Produktsortiment

2020/21

Standard-Artikel (= Katalogartikel) werden ab 01.04.2021 ausschließlich in der neuen Ausführung produziert – andere Geräteversionen sind danach nicht mehr erhältlich

Anschluss Pistole – Zubehör (2)

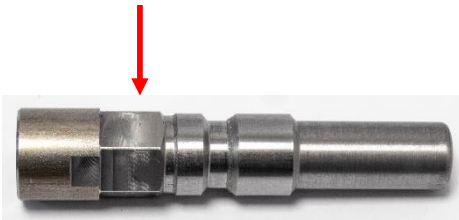
- **schmalere Steckkupplung D12** für M2000 lang (TeileNr: 12481)

bisherige Ausführung

neue Ausführung

- **schmalere Stecknippel D12** (M12x1 IG) für ausgewählte Lanzen – mit und ohne Verdrehsicherung

ohne Verdrehsicherung
#13477

mit Verdrehsicherung
#134771

Stecknippel mit Verdrehsicherung

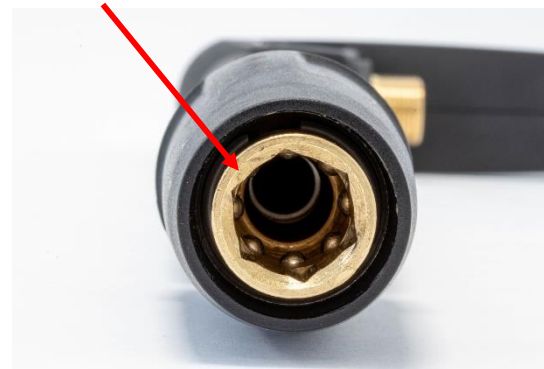
Die neuen **Stecknippel mit Verdrehsicherung** arretieren die Lanze bzw. das angeschlossene Zubehör in sechs verschiedenen Positionen.

Die Arretierung wird durch einen Sechskant erreicht, der in die Sechskant-Öffnung an der Steckkupplung D12 passt.

Verdrehsicherung am Stecknippel

Innensechskant an der Steckkupplung

Umrüsten auf Stecksystem

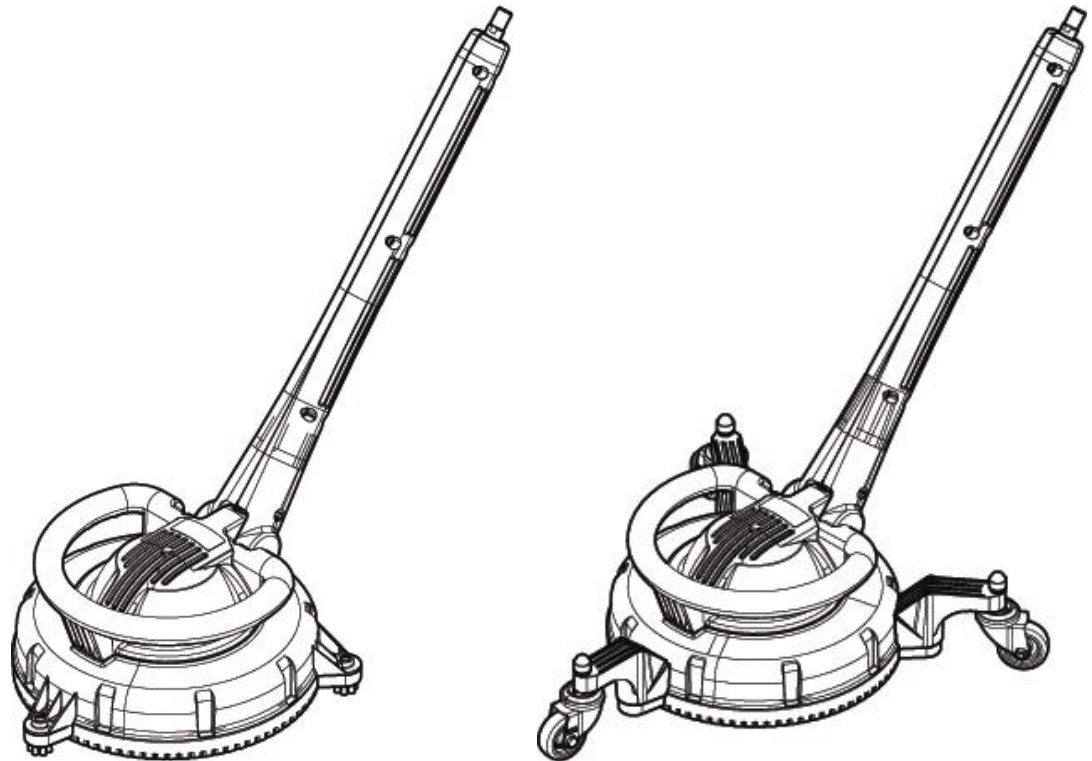
- Adapter für Lanzen & Pistolen mit M22-Gewinde

- Set 1: Kupplung + 2x Nippel D12 ohne Verdrehsicherung
- Set 2: Kupplung + 1x Nippel D12 ohne Verdrehsicherung + 1x Nippel D12 mit Verdrehsicherung

- **drehbare Verschraubung** an der Pistole für alle Profi-Serien und Ersatzschläuche
 - Die drehbare Verschraubung verhindert ein Verwinden des Hochdruckschlauchs.
 - Zur leichteren Orientierung wird der Knickschutz der drehbaren Verschraubung aus grauem Kunststoff gefertigt.

Neue Lanzenhalterungen

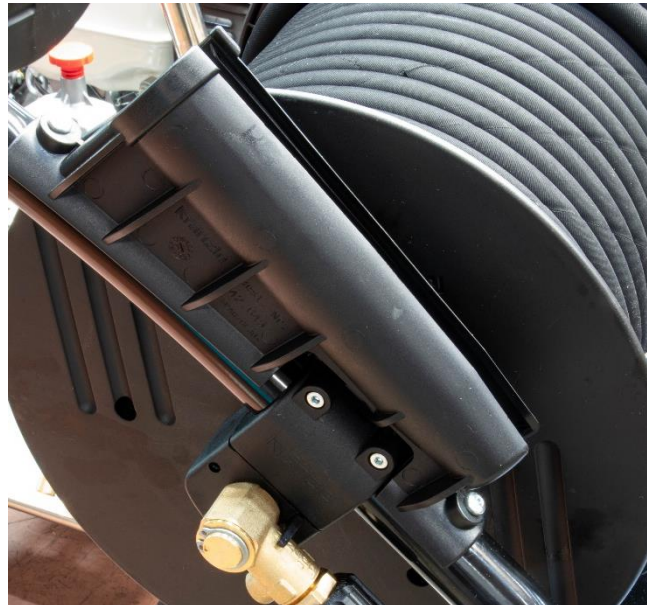
- für folgende Geräte-Serien, die bisher nur mit Schraubsystem erhältlich waren:
 - quadro-Serien
 - Profi-Jet-Serie, B-Serie (Verbrennungsmotoren)
 - therm C / CA
